3e VERDIEPING meergezinswoning

Bouwen van meergezinswoning (6 appartementen) en handelsruimte met fietsenstalling, 4 carports, 2 parkeerplaatsen & distributiecabine na afbreken bestaande bebouwing

220088
2024 02 02
Noordstraat 18-20
9000 GENT

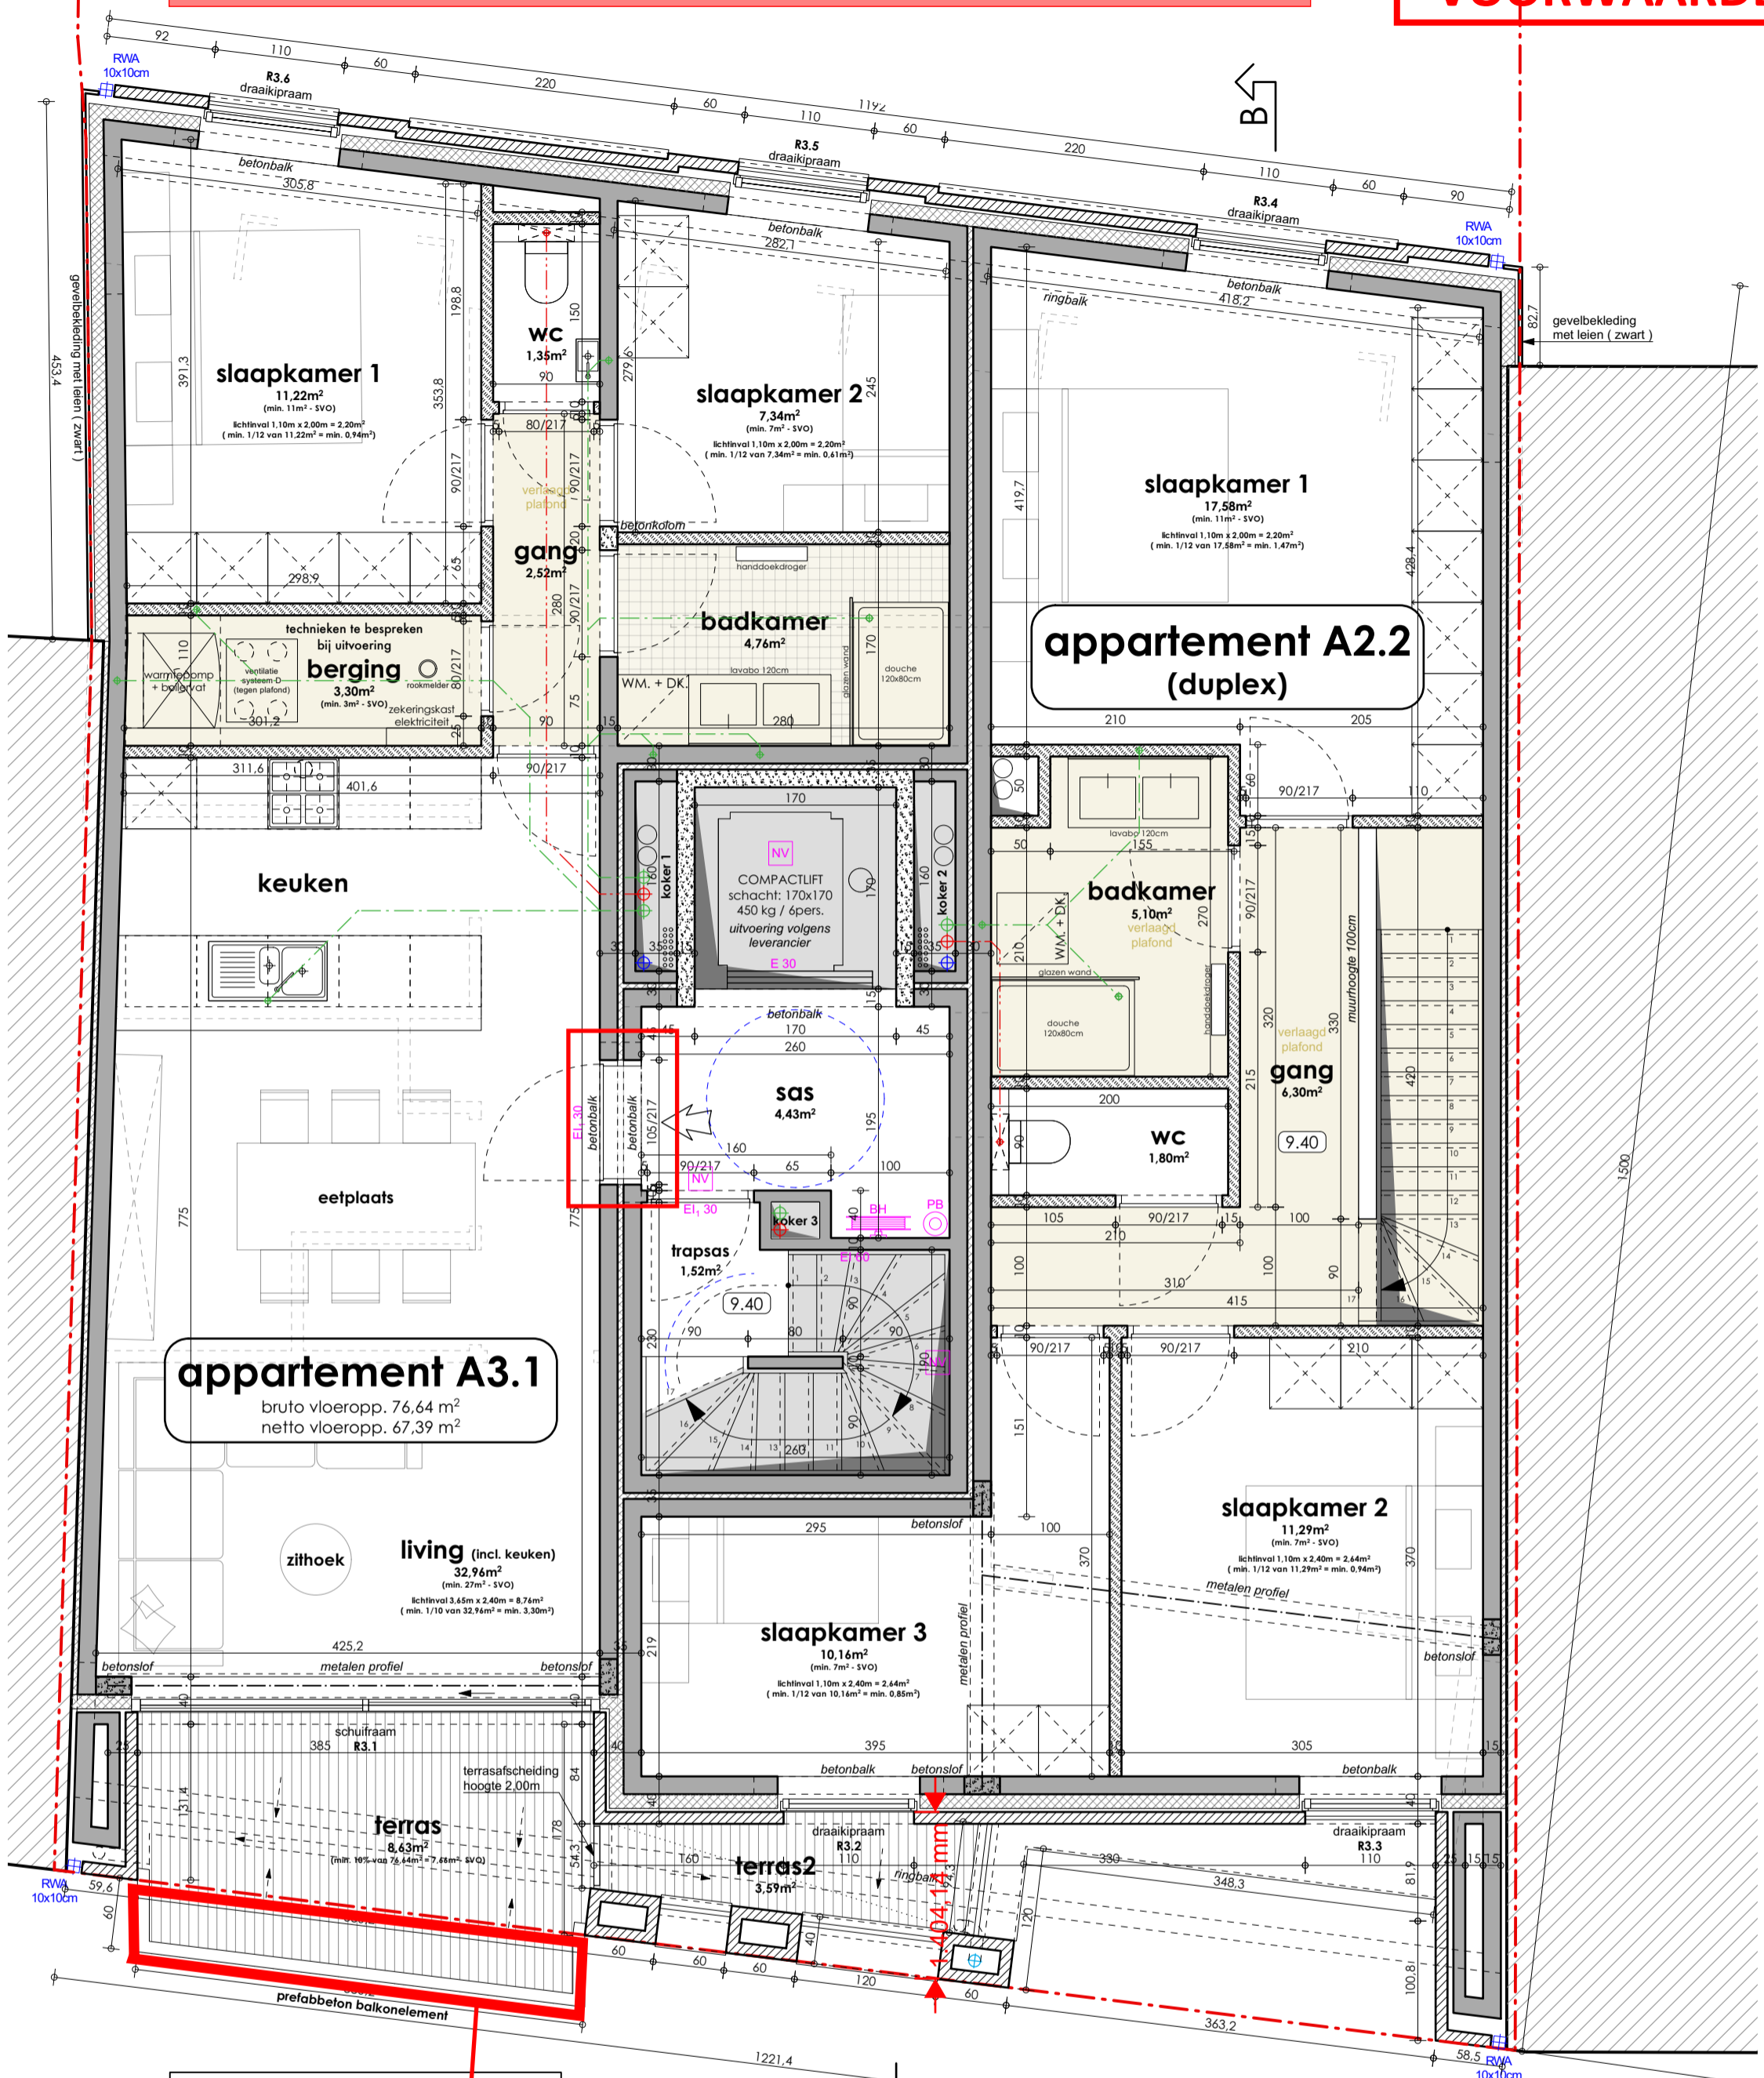
De blinde zichtbare zijgevelvlakken langsheen de perceelsgrenzen moeten afgewerkt worden in gevelsteen of steenstrips in overeenstemming met de voor-en achtergevel.

• Er moet een lift voorzien worden van het type 2 zoals omschreven in de EN 81-70. De liftkool moet beschikken over een minimale netto diepte van 1,40m en een minimale netto breedte van 1,10m.

• De toegangsdeur tot de gemeenschappelijke inkomhal, de toegangsdeur tot de handelszaak vanuit de gemeenschappelijke inkomhal en de buitenzijde van alle voordeuren van de appartementen moeten naast de krukzijde beschikken over een vrije en vlakke wand- en vloerbreedte in ruwbouwmaat van minstens 0,50m.

De uitkragende terrasdelen moeten op alle verdiepingen een minimale afstand van 0,60m behouden t.o.v. de linker-en rechterperceelsgrens.
